Projet éolien « Chemin de Valenciennes » sur le territoire de la Commune d'HAUSSY.

QUESTIONNEMENT A L'ISSUE DE L'ENQUETE.

PARC EOLIEN DU CHEMIN DE VALENCIENNES

Mémoire en réponse à l'enquête publique

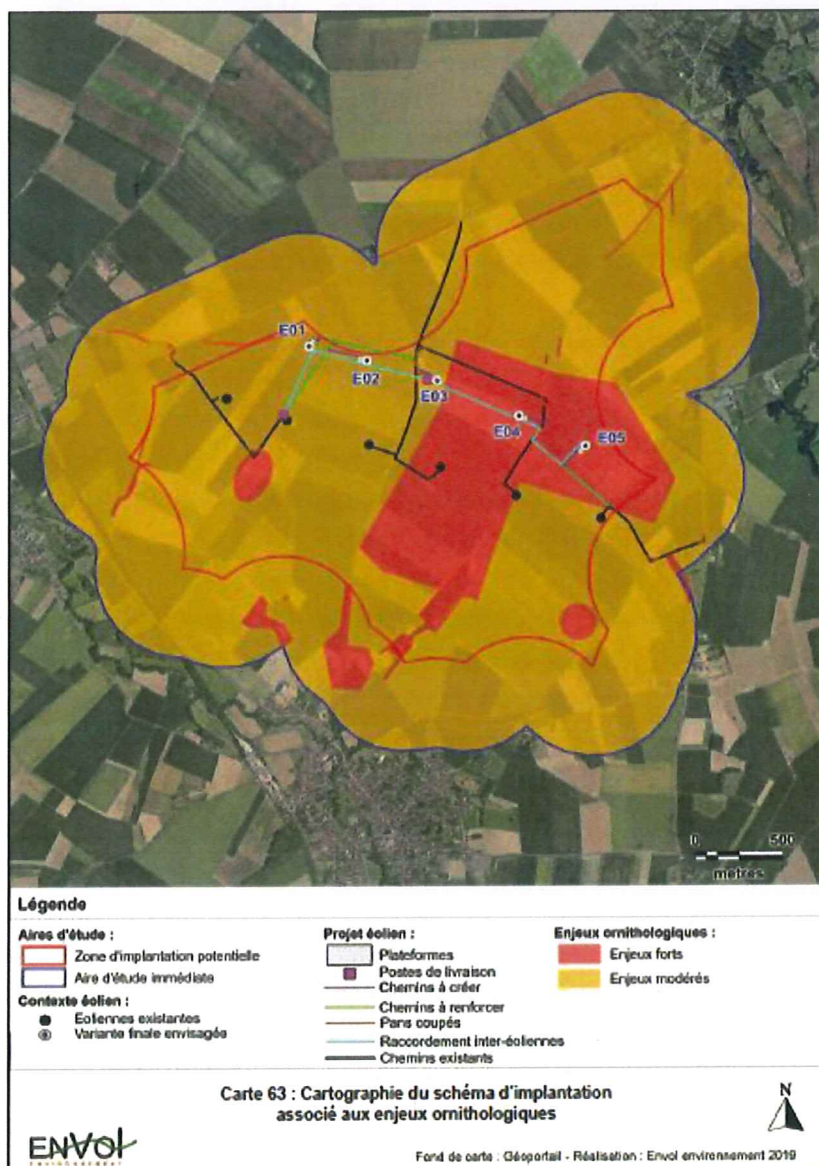
Vous prévoyez des alignements d'arbres « tiges de haut jet » pour éviter l'impact visuel. Pouvez-vous être plus précis ?

Une mesure d'accompagnement proposée par le porteur de projet est la mise en place de plantations d'arbres de haut-jet qui sont des arbres mesurant à minima 250 cm à la plantation avec un potentiel de croissance et de développement.

Cette mesure, sera mise en place à la mise en service du parc éolien du Chemin de Valenciennes et consiste en la création de filtres visuels, à la demande et en limite de propriété privée, pour les habitations isolées les plus proches situées autour du futur parc éolien. 3 habitations ont été retenues : la Maison Rouge, la Ferme Breva et la Ferme Denis.

Pour les 3 habitations isolées les plus proches du projet, le linéaire à planter a été évalué à environ :

- 50 ml pour la Maison Rouge (soit 5 arbres)
- 100 ml pour la Ferme Breva (soit 10 arbres)
- 150 ml pour la Ferme Denis (soit 15 arbres)

Illustration de la haie dégradée autour de l'éolienne n°1

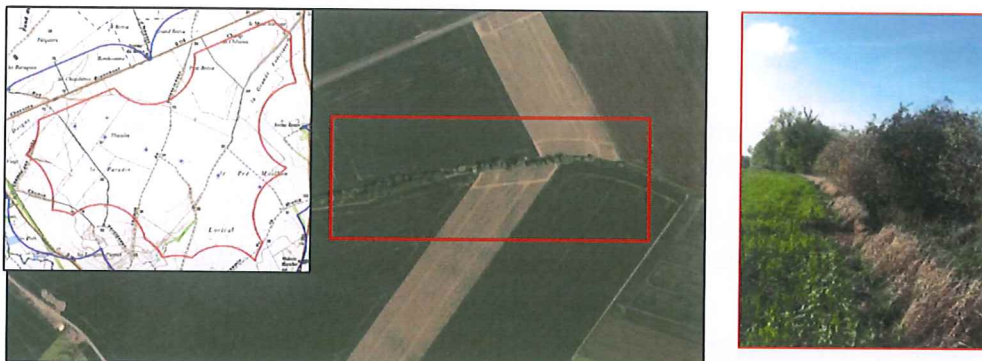
Question n°3 : recommandations dans volume 4C.2 page 319 éviter les implantations dans les zones à enjeux ornithologiques et préservation des habitats boisés.
Préciser le cas de l'éolienne n°1.

Avis de la DDTM. Ce service préfectoral émet un avis défavorable sur les mesures compensatoires insuffisantes pour l'avifaune, émet un regret sur l'absence de diagnostic de l'habitat sur la haie près de l'éolienne E1 ainsi qu'une autre absence de diagnostic plus développé sur la parcelle qui sera mise en friche. Enfin la DDTM regrette que le projet ne prévoit aucune compensation sur la nidification ou la perte de territoire de chasse des espèces patrimoniales.

L'éolienne n°1 de ce projet n'est pas située dans une zone à enjeux ornithologiques forts comme le montre la carte ci-dessous et n'impacte aucun habitats boisé (carte p342 du volume 4c.2 - étude écologique).

En revanche l'éolienne n°1 de ce projet est effectivement située à moins de 200 m d'une haie très fortement dégradée, dont les fonctionnalités écologiques et chiroptérologique ont été déterminés comme faibles.

Le choix de l'implantation de l'éolienne n°1 à moins de 200 m de cette haie dégradée a aussi été déterminé par :

- Mettre en place une mesure de bridage sur l'éolienne n°1 :

De plus, tel qu'indiqué ci-dessus et dans l'étude de l'état initial, la haie concernée par l'installation proche de E1 a bien été caractérisée (cf pages 270-271 de l'étude écologique – volume 4c.2) et s'avère être dégradée. Elle ne constitue pas un continuum dans le cadre d'un éventuel réseau de corridors existants. De plus, la portion la plus proche de l'éolienne E1 demeure la terminaison de la haie, où celle-ci se dégrade progressivement et se compose finalement d'une seule strate herbacée et de ronciers.

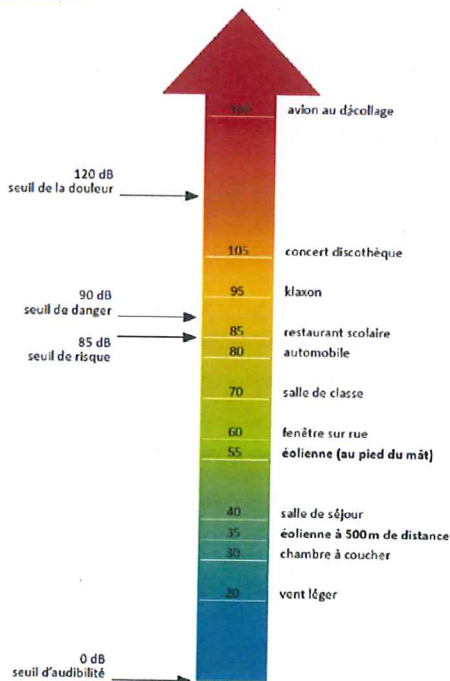
Courrier de Mme Sylvia Kieffer : elle dénonce notamment le bruit des éoliennes surtout en période nocturne et déclare qu'à 750m d'une éolienne, le bruit mesuré atteint plus de 45 db et qu'il faut fermer les fenêtres la nuit pour atténuer le bruit et espérer dormir. Votre réponse ?

Nous souhaitons tout d'abord préciser que ce retour d'expérience ne concerne pas le parc éolien de la Chaussée Brunehaut ni le projet du chemin de Valenciennes.

Il est important de rappeler que chaque point de mesure est différent avec des conditions sonores bien particulières. La proximité d'une route par exemple peut influencer complètement sur le niveau de bruit mesuré.
